AMENDMENT 1 AMENDEMENT 1

**Railway applications – Insulation coordination –
Part 1: Basic requirements – Clearances and creepage distances for all electrical
and electronic equipment**

Figure F.1 – Determination of minimum clearances and creepage distances

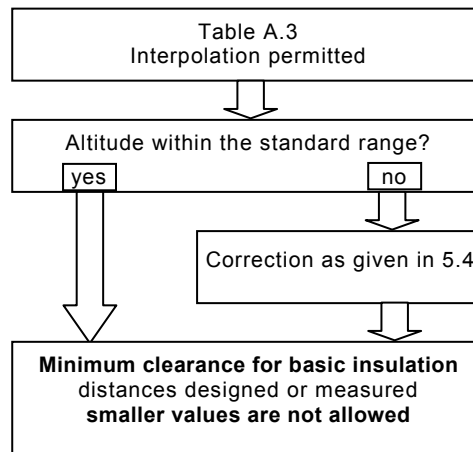
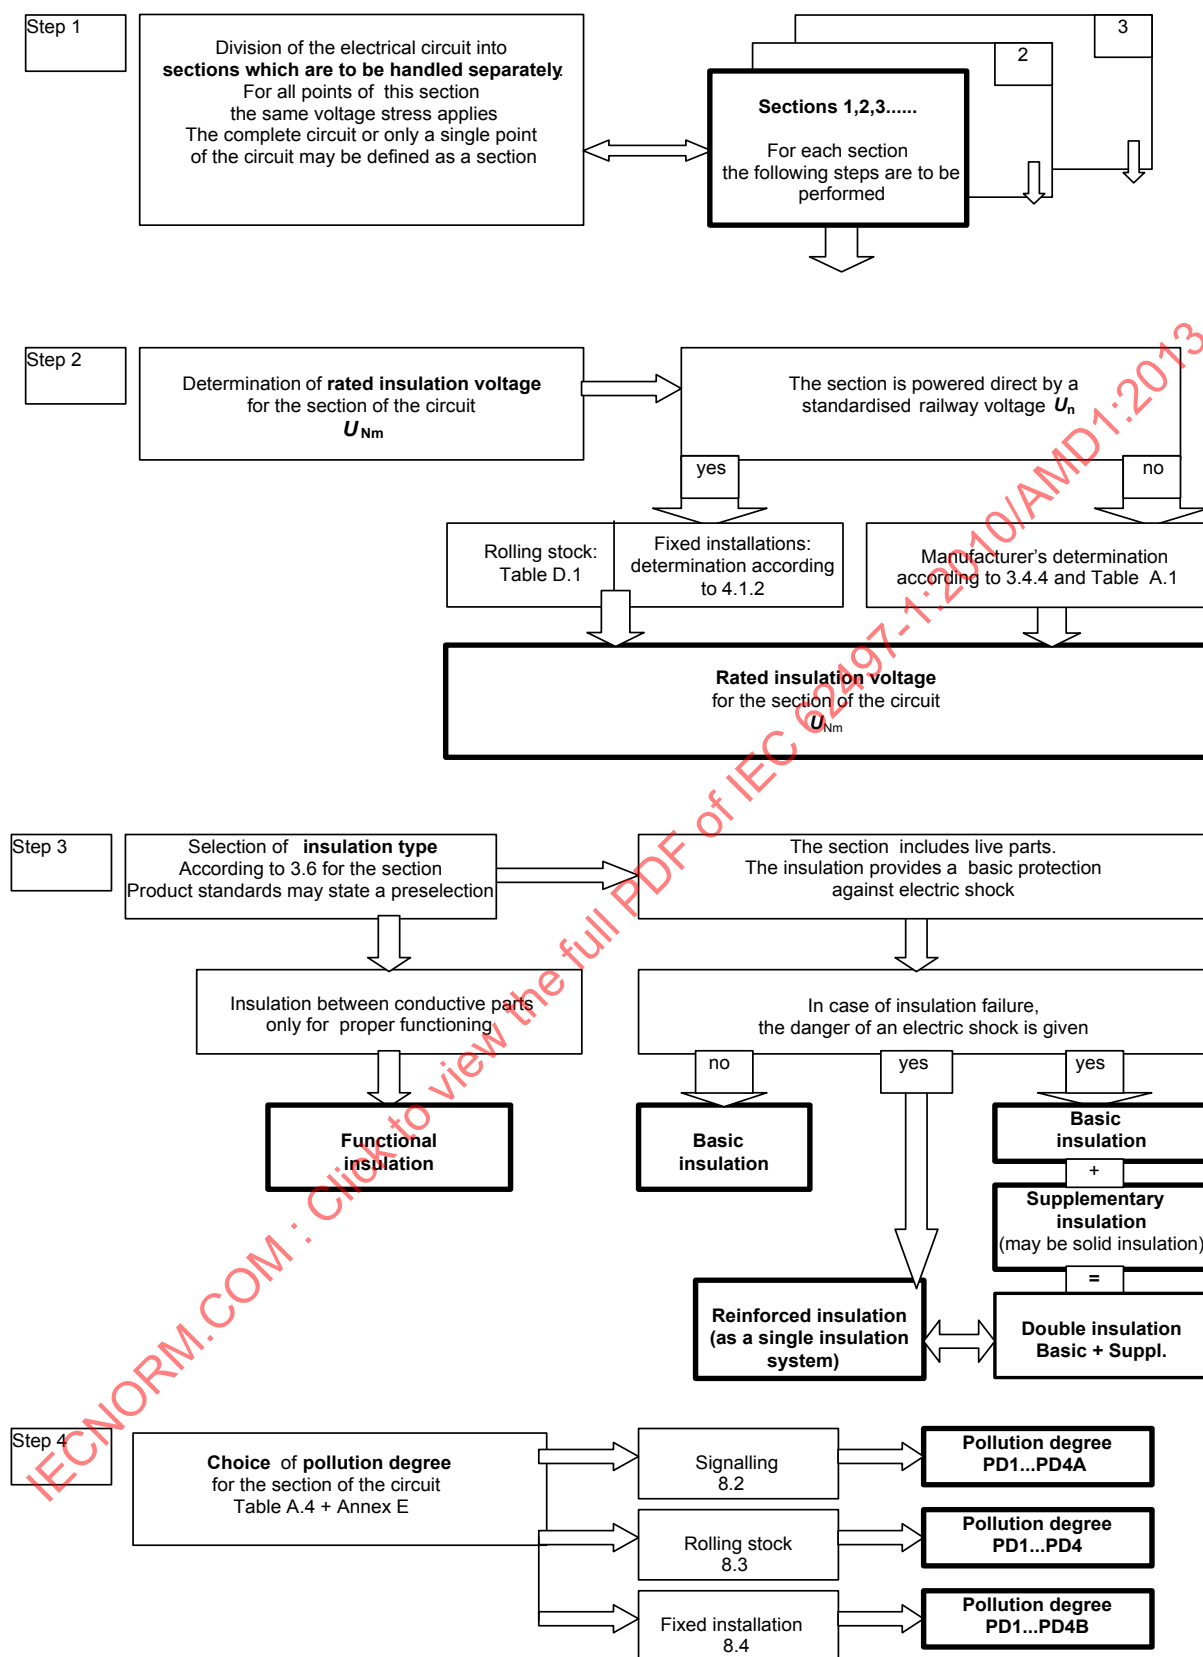
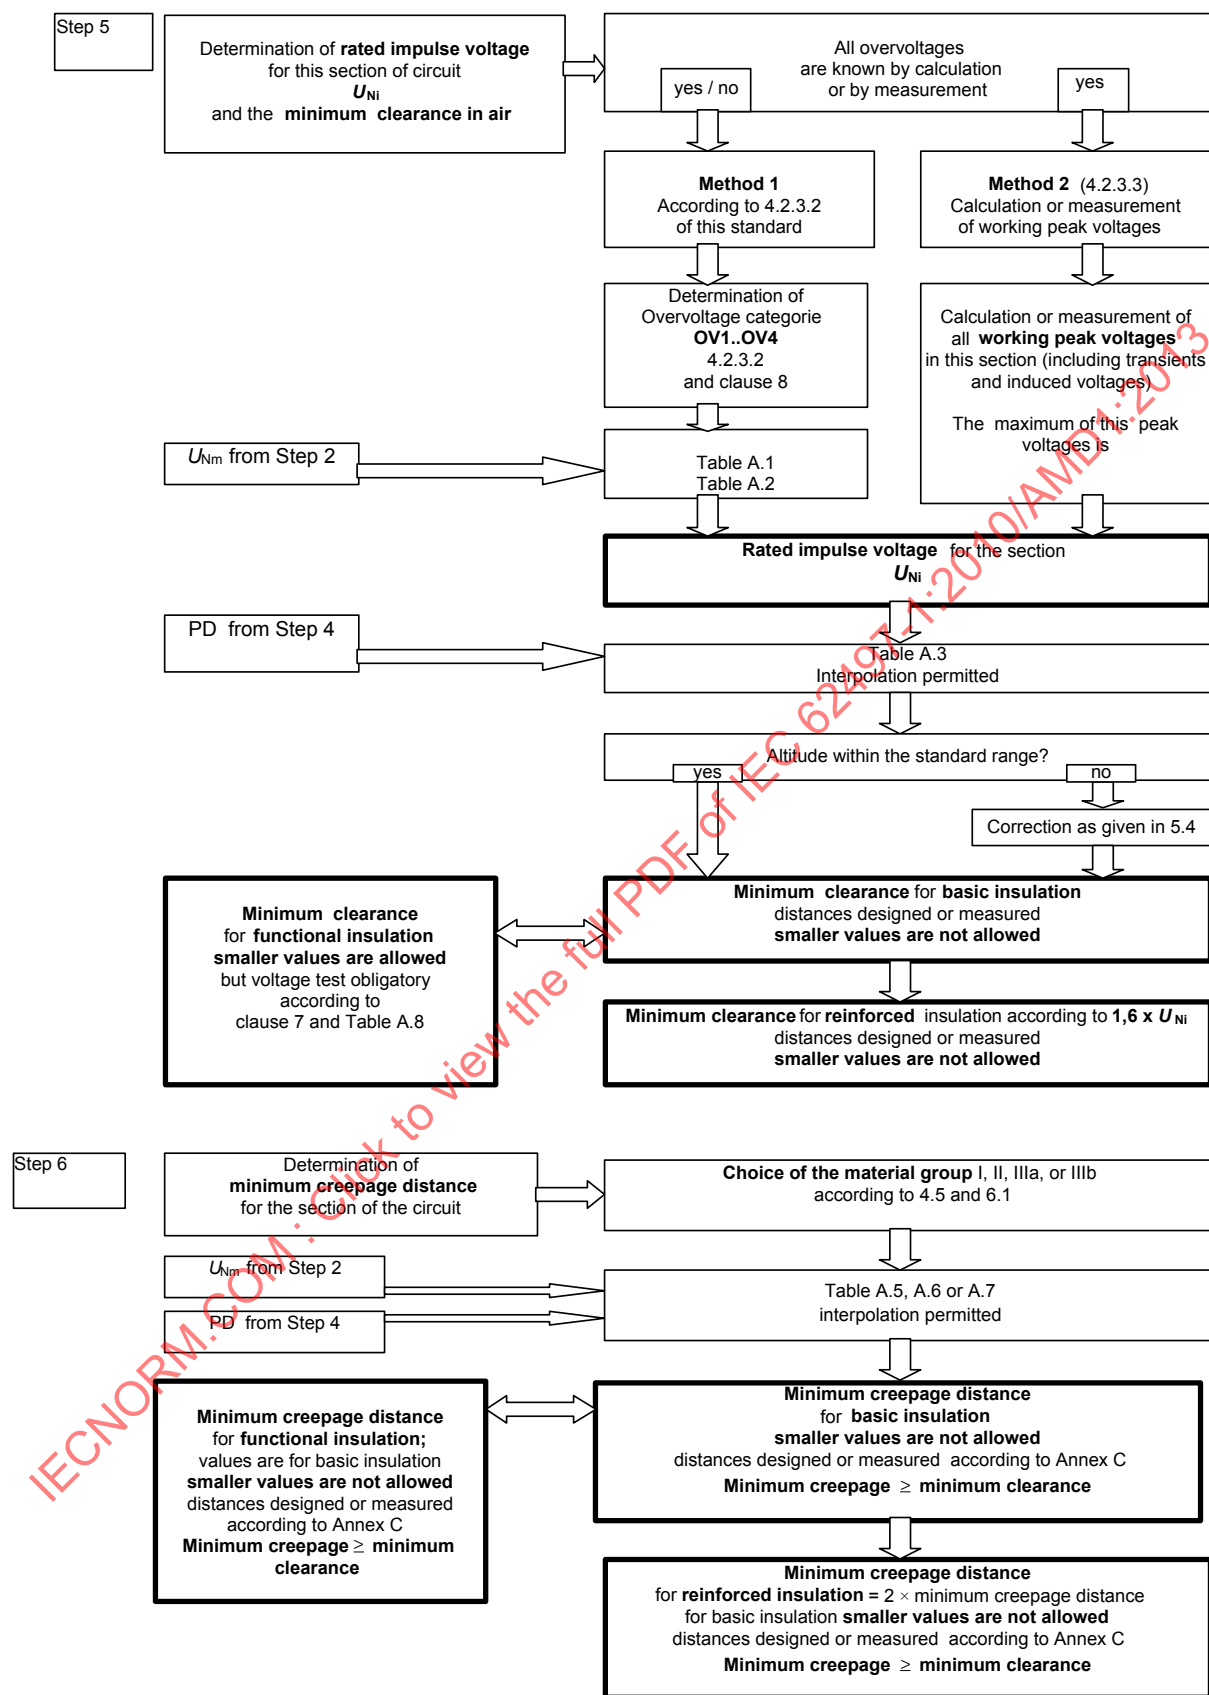
Add, in Step 5 after "PD from Step 4", the following:

as illustrated below:

Figure F.1

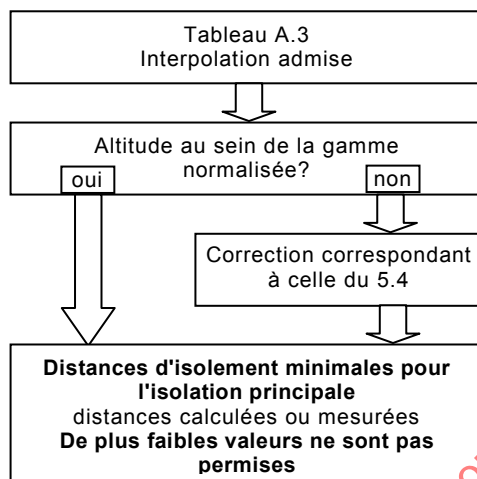
Ajouter, à l'Etape 5 après "PD de l'Etape 4", ce qui suit:

comme illustré ci-dessous:
